# E 7243

**Décision de la Commission** modifiant les décisions 2006/861/CE, 2008/163/CE, 2008/164/CE, 2008/217/CE, 2008/231/CE, 2008/232/CE, 2008/284/CE, 2011/229/UE, 2011/274/UE, 2011/275/UE, 2011/291/UE et 2011/314/UE de la Commission relatives à des spécifications techniques d'interopérabilité.

**DÉCISION DE LA COMMISSION**

**modifiant les décisions 2006/861/CE, 2008/163/CE, 2008/164/CE, 2008/217/CE, 2008/231/CE, 2008/232/CE, 2008/284/CE, 2011/229/UE, 2011/274/UE, 2011/275/UE, 2011/291/UE et 2011/314/UE de la Commission relatives à des spécifications techniques d'interopérabilité**

«4.3.2.1. Charge statique à l'essieu, masse par unité de longueur et caractéristiques géométriques de l'espacement des essieux (point 4.2.3.2.)

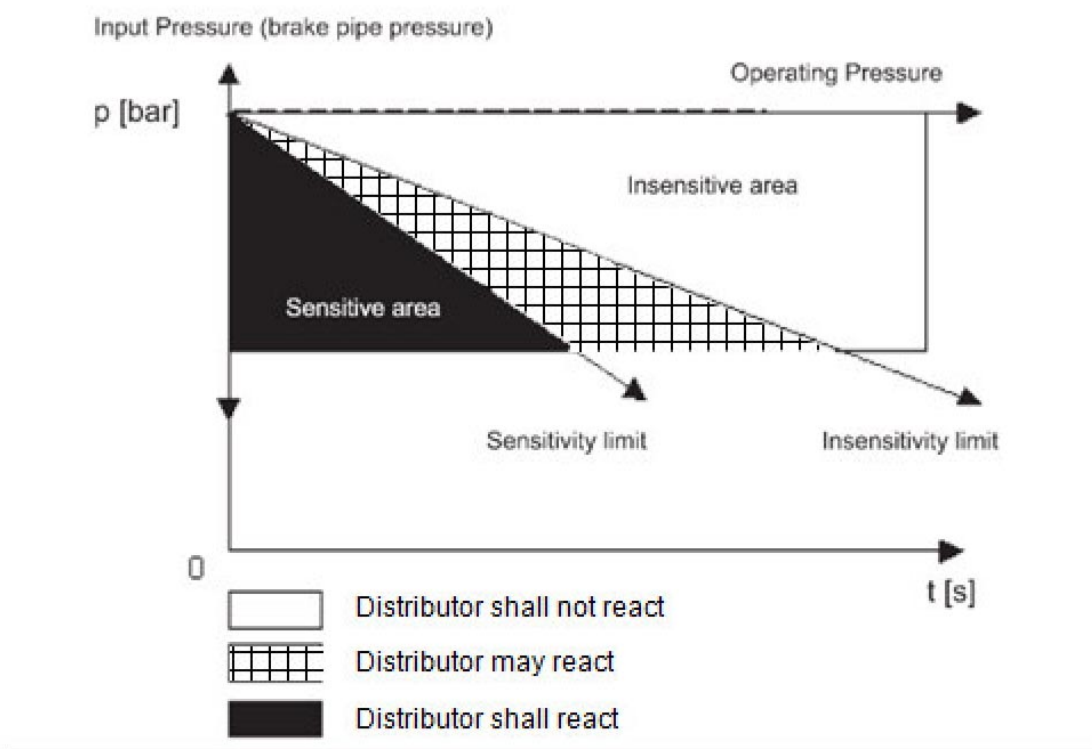
(8) La clause 4.3.2.1. est remplacée par le texte suivant:

Le point 4.2.3.2. de la présente STI spécifie la masse par unité de longueur et les caractéristiques géométriques de l'espacement des essieux, y compris les exigences imposées aux wagons (voir l'annexe A, appendice 1, de la STI "contrôle-commande et signalisation") en ce qui concerne les caractéristiques des systèmes de détection des trains.»

«Figure N1

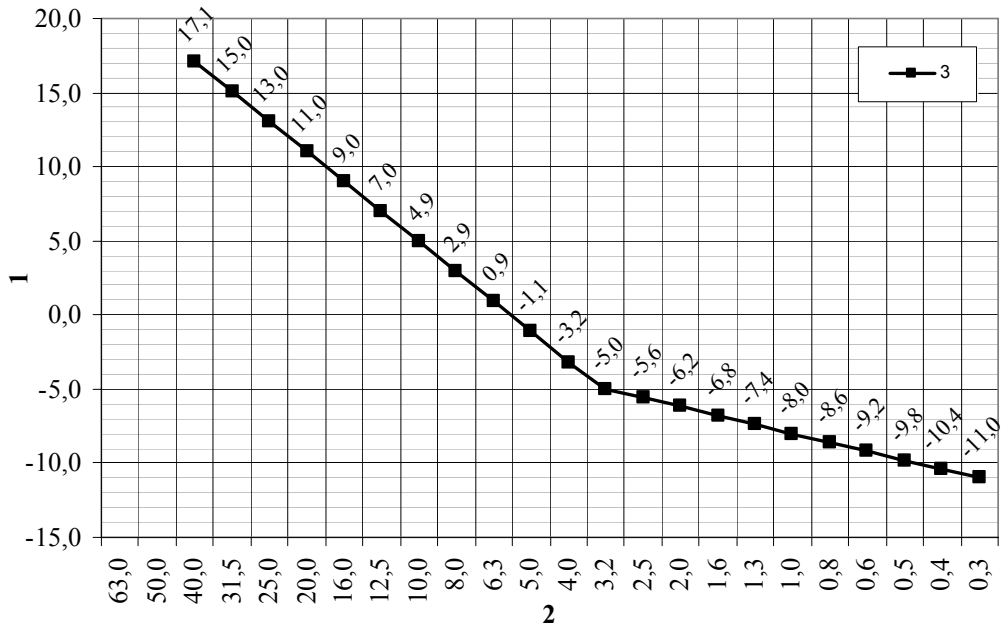
(33) À l'annexe N, la figure N1 est remplacée par la figure suivante:
